**6.3 Anhang 3: Überprüfung des Nagra-Zeitplans im Entsorgungsprogramm
2016 durch die Schweizerische Energie-Stiftung SES**

**ÜBERPRÜFUNG NAGRA-ZEITPAN /
 ÜBERPRÜFUNG DES NAGRA-ZEITPANS ZUM BAU EINES GEOLOGISCHEN
 TIEFENLAGERS FÜR HOCHAKTIVE ABFÄLLE
 Hintergrundpapier | Aktualisierte Version 2.0 | Nils Epprecht**

ÜBERPRÜFUNG NAGRA-ZEITPLAN BAU GEOLOGISCHER TIEFENLAGER

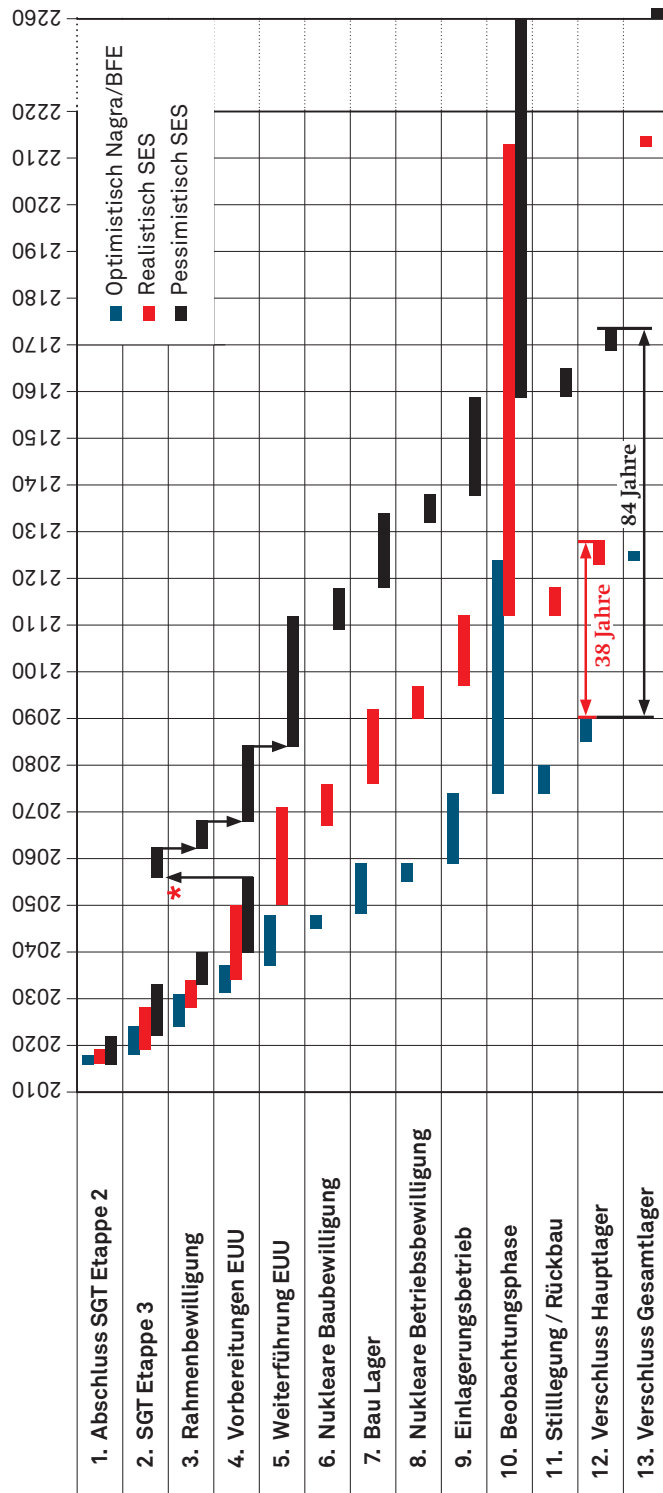
Die auf *realistischen* und erfahrungsbezogenen Annahmen beruhende Schätzung der SES für den Zeitbedarf bis zum Verschluss des Hauptlagers HAA liegt somit um 38 Jahre über der Schätzung der Nagra.

Die unter Einbezug plausibler technischer Zwischenfälle und verfahrenstechnischer Verzögerungen beruhende Schätzung der SES für den Zeitbedarf in einem pessimistischen Szenario bis zum Verschluss des Hauptlagers HAA liegt somit **84 Jahre** über der optimistischen Schätzung der Nagra.
